ZP.271.15.2022

WYJAŚNIENIE TREŚCI SWZ WRAZ ZE ZMIANĄ

dotyczy postępowania o udzielenie zamówienia publicznego prowadzonego w formie elektronicznej za pośrednictwem Platformy Zakupowej dostępnej pod adresem https://platformazakupowa.pl/pn/ug_koscierzyna w trybie podstawowym bez negocjacji na podstawie art. 275 pkt 1 ustawy z dnia 11 września 2019 roku na „Budowa drogi gminnej Łubiana-Grzybowo”

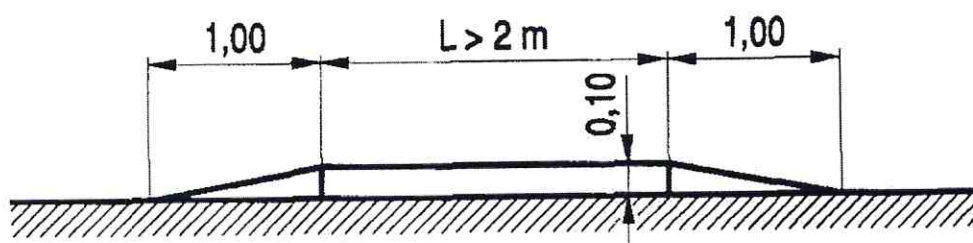
Dotyczy Projektu Docelowej Organizacji Ruchu. Prosimy o jednoznaczne określenie grupy wielkości znaków pionowych oraz generacji folii odblaskowej. W opisie technicznym pkt. 4 Opis Rozwiązania jest – znaki małe „M” folia II generacji. Natomiast w pkt. 6 Materiały – znaki „średnie” folia I generacji .

Znaki wielkość małe folia II generacji
